Turbo
792290-todos
Aplicación
VW T5 Transporter

Sustitución de los turbos 792290-todos

30 de noviembre de 2016
BS048/16
Asunto: Sustitución turbos 792290-todos

Boletín de Servicio

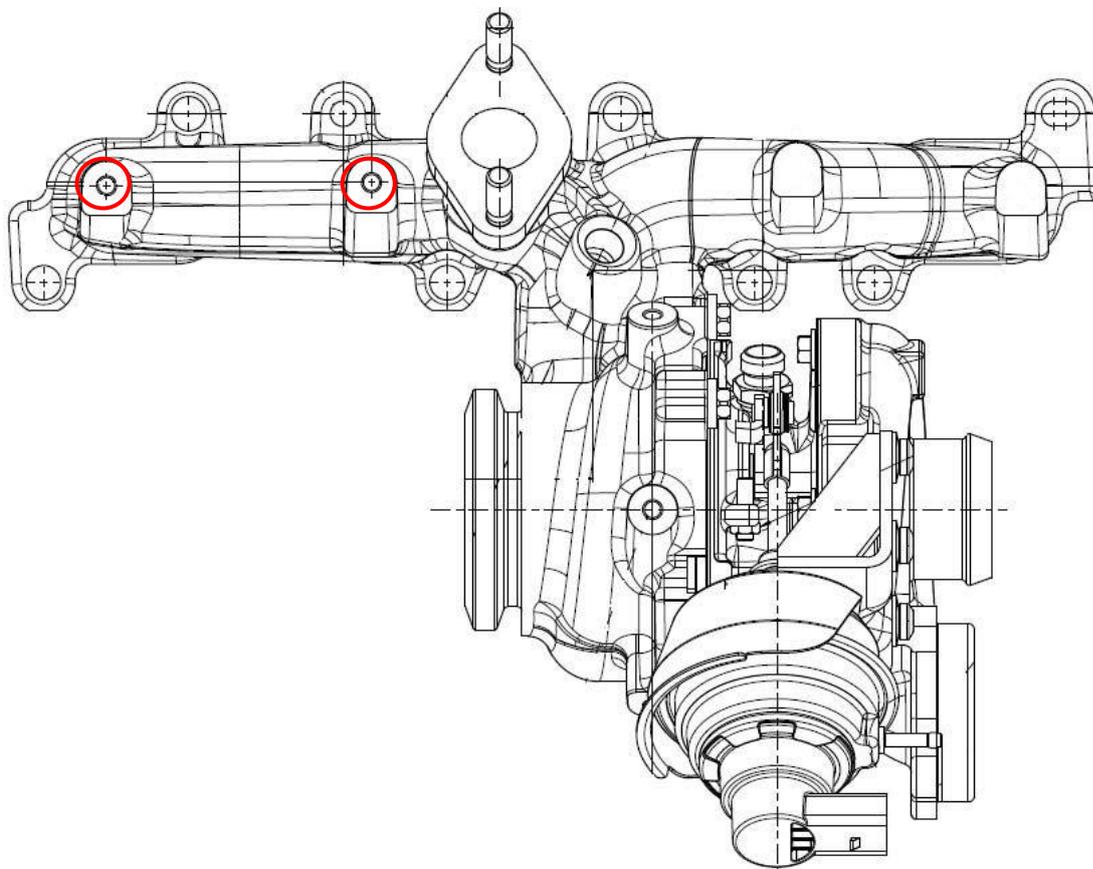
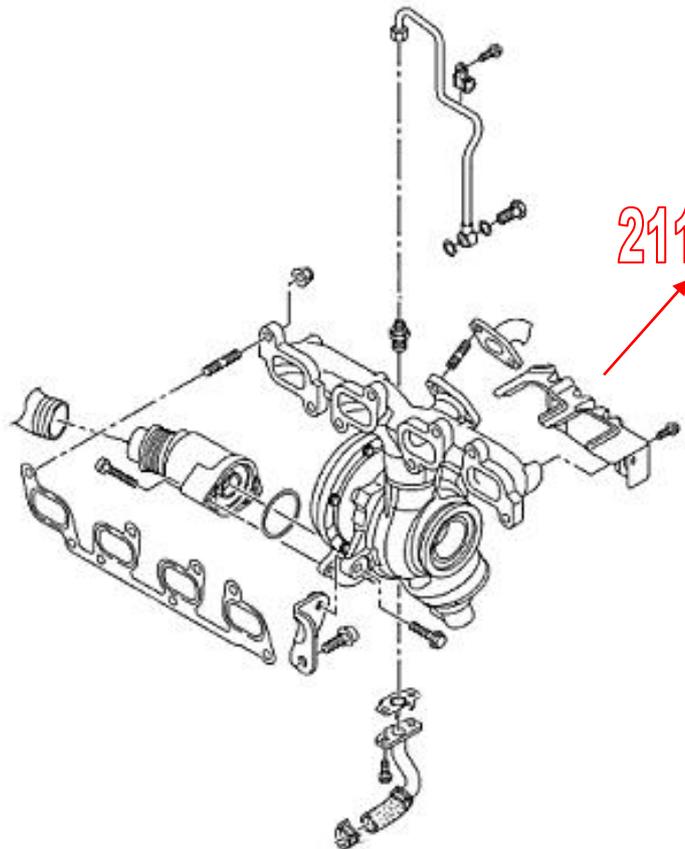
El turbo **792290-5002S** no está disponible ya y se reemplaza por el turbo **792290-5003S**. Este reemplazo se debe al cambio de diseño del protector de calor del colector de escape incorporado al turbo.

En el turbo **792290-5002S**, el protector de calor antiguo usa 4 tornillos M6 para fijarse al colector de escape, como se indica en el dibujo inferior:

Sin embargo el nuevo turbo **792290-5003S** que reemplaza al anterior solo tiene 2 tornillos M6 para anclarse al colector de escape del turbo como se indica en el dibujo inferior:

Por lo tanto **792290-5003S** reemplaza al turbo **792290-5002S** directamente solo cuando se usa en conjunto con el nuevo protector de calor. (Este protector de calor lo suministra TurboMaster con la referencia **211033**)
